經濟部標準檢驗局 書函

主旨：檢送本局110年3月4日召開「110年度第3次防火門檢測驗證一致性會議」紀錄，並公布於本局商品檢驗業務專區電子佈告網頁，請自行於(<https://www.bsmi.gov.tw/wSite/Ip?ctNode=8822&CtUnit=3082&BaseDSD=7&mp=1>)網址下載參閱，請查照。

110 年第 3 次防火門檢測驗證一致性會議紀錄

附件 1

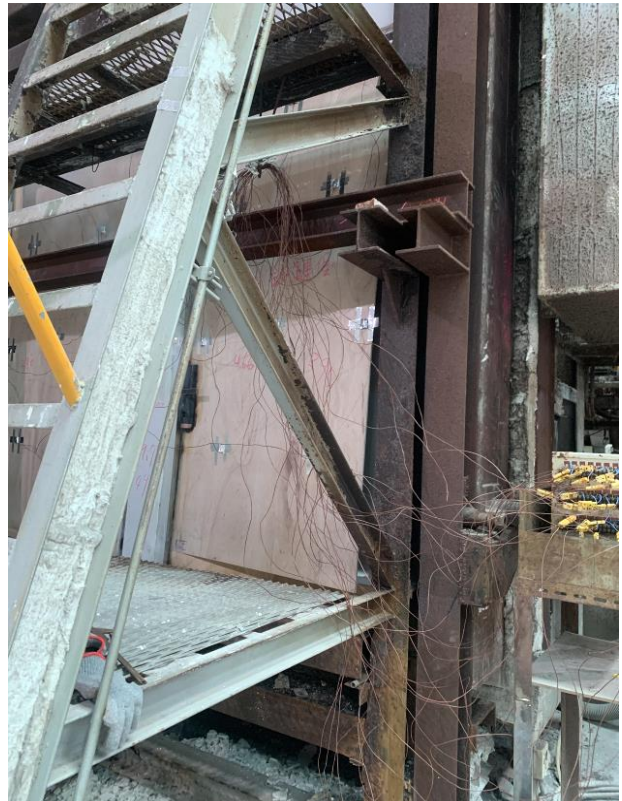
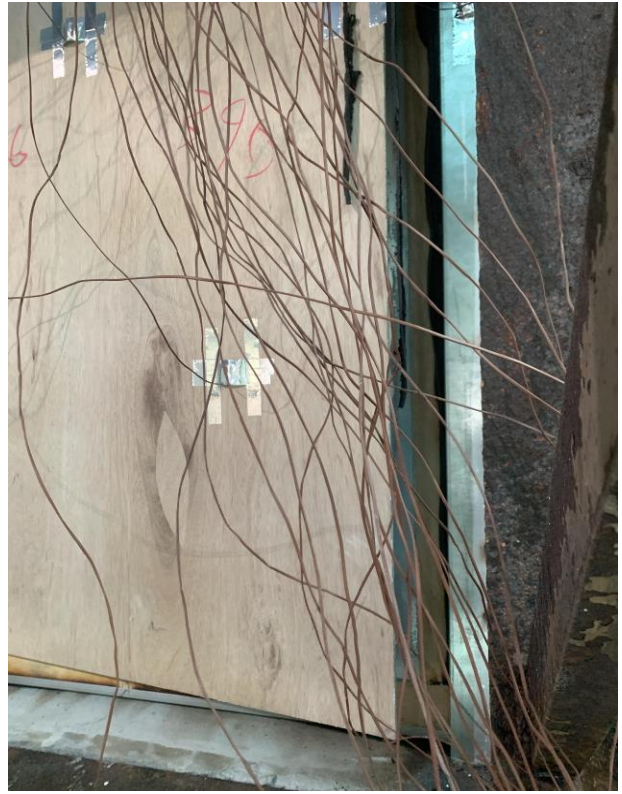
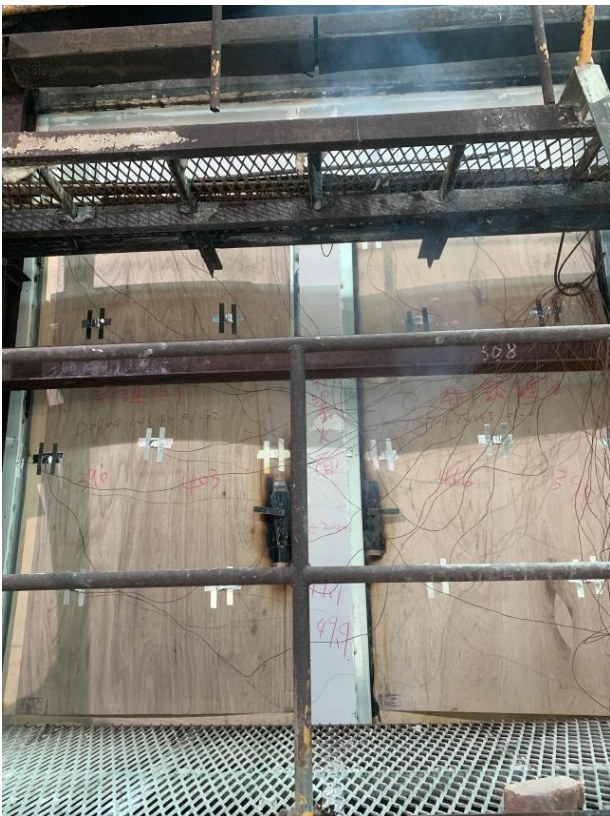
案由：防火門扇面飾材測試時凸起，但已經測試多件相同結構嚴苛條件，可否判定測試有效？

(一)該案為 2021 年 2 月 18 日上午在成功大學防火實驗室測試，案件編號:FPSRC-D0704-CNS-F-01，廠商為**工業有限公司，由**科技有限公司代為輔導測試，試體包外尺寸為 1400 * 2600(mm)鍍鋅鋼板材質，門扇鎖側及鉸鏈側均放一塊面飾材(木夾板)，一個測試框安裝正反兩面之試體，在測試過程中開向爐內之門扇出現面飾材凸起，其影響測溫點位為第 2 點與第 7 點，第 1 點、第 3 點、第 5 點可能也有影響(被測試框架擋住)，(測溫點位圖為附件 1)，完整測試 60 分鐘後其它測點與開向爐外之門扇無 NG。

(二)該門扇寬度已經超過 120cm，目前市面上木夾板大都為 122cm * 244cm，所以只得用拼接方式安裝扇面飾材。

(一)問題 1，維持本局於 110 年 1 月 7 日「110 年度第 1 次防火門檢測驗證一致性會議」之決議：試驗過程中倘若因面飾材凸起，而產生棉花墊

引燃、測隙規穿過試體、或非瀑火面產生超過 10s 的持續性火焰等不符合情形，則試體應判定為不符合標準，若面飾材凸起並無前述不符合情況發生，僅致無法量測到最正確之背溫溫度，應判定為「該試驗無效」，得請申請者重送一組相同之樣品。

附件 2

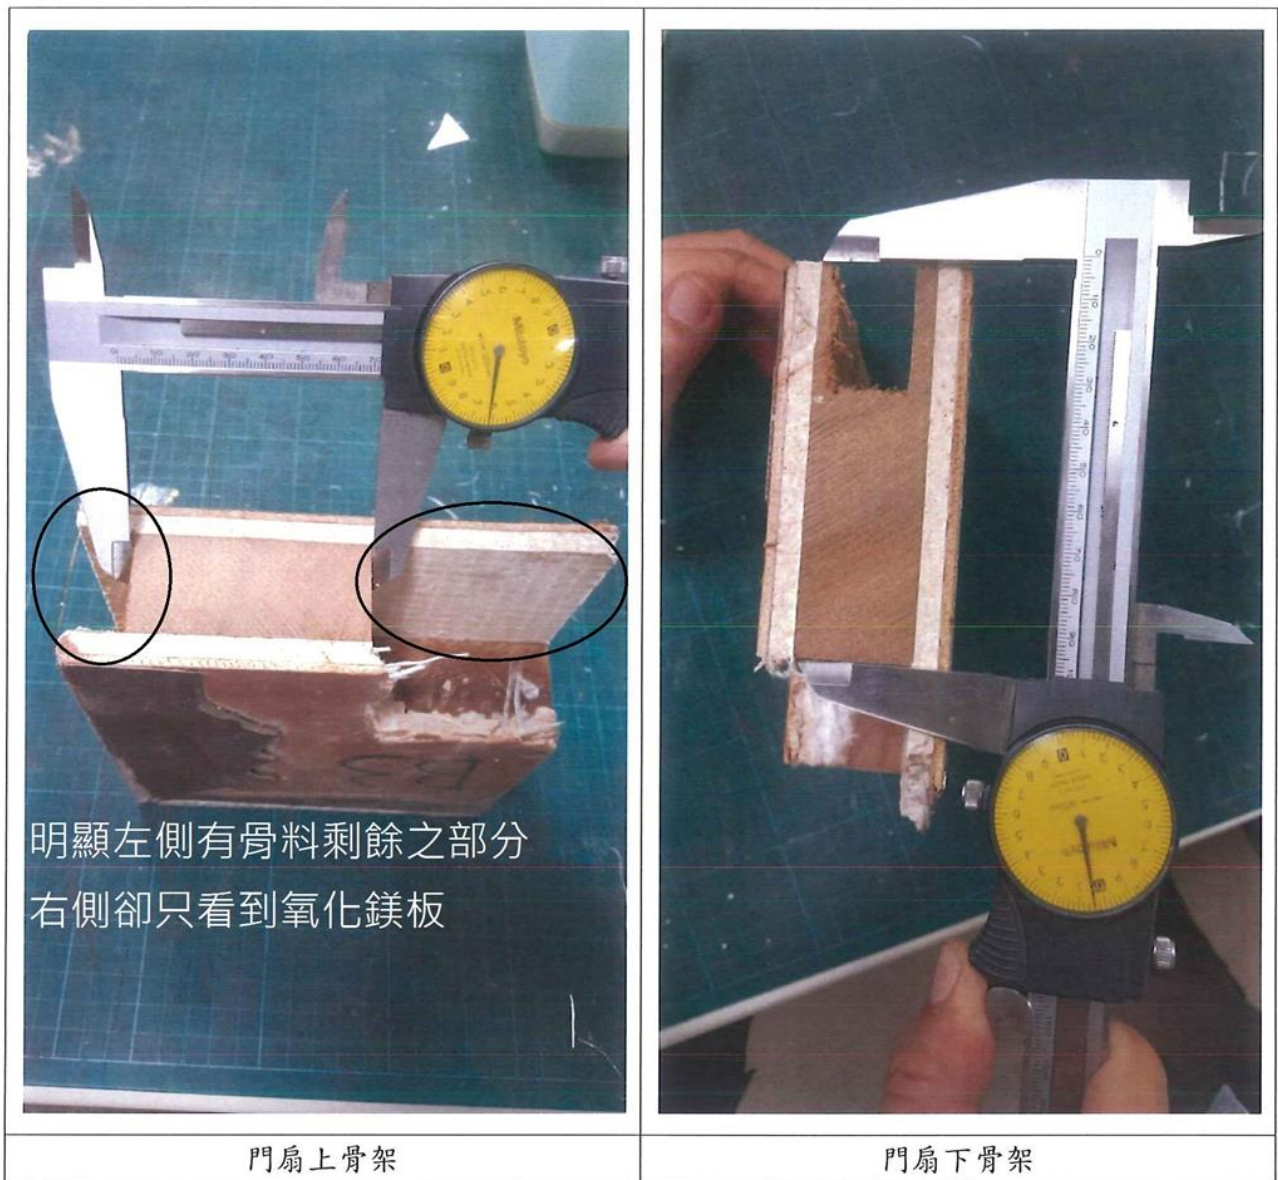
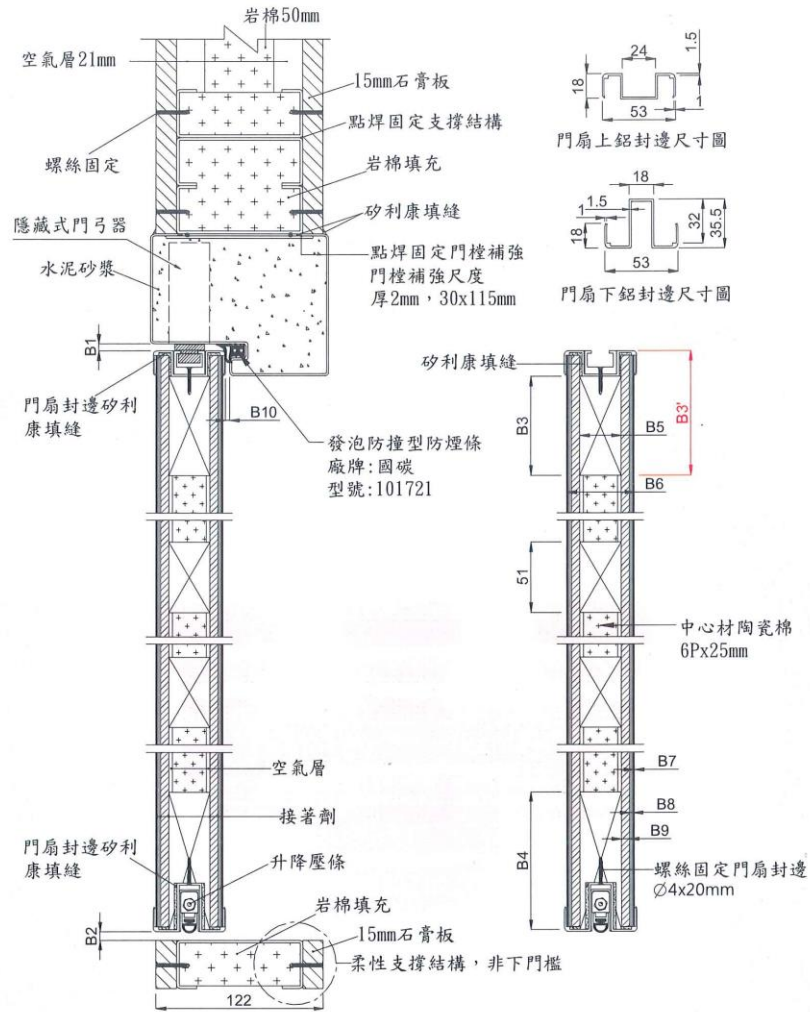
(一)○○公司於 110/2/22 電郵反映：於收到試驗報告後，發覺實驗室量測錯誤致試體剖面標示錯誤，前已函請台灣建築中心修正試驗報告 B3 尺度標示（如附件 2），實際上卻沒有修改，而是直接新增了一個 B3' 的項目這會影響到該公司後續權益（如同型式判定等）。

(二)該公司陳述略以：依據實驗室照片（如附件 2），最左側圈圈處拍起來明顯有骨料剩餘部分跟右側無骨料部份有明顯差異，卻當作沒看到，沒有準確量測 B3 尺度，建請本局召開會議評斷。

決議：經會議中檢視台灣建築中心所附之結構細部照片圖（詳如附件 2），一致認為建築中心量測“門扇內骨上邊檔材寬(B3)”之方式及位置並無疑義。另建築中心所增列之“封邊外圍至骨架總寬(B3')”，為另一項結構參數，2 者並不相斥（註：B3 所指為門扇內部置於上側之內骨架之厚度，而 B3' 則為門扇內部置於上側內骨架下緣至門扇上緣封邊之總長，兩者並不相同）。
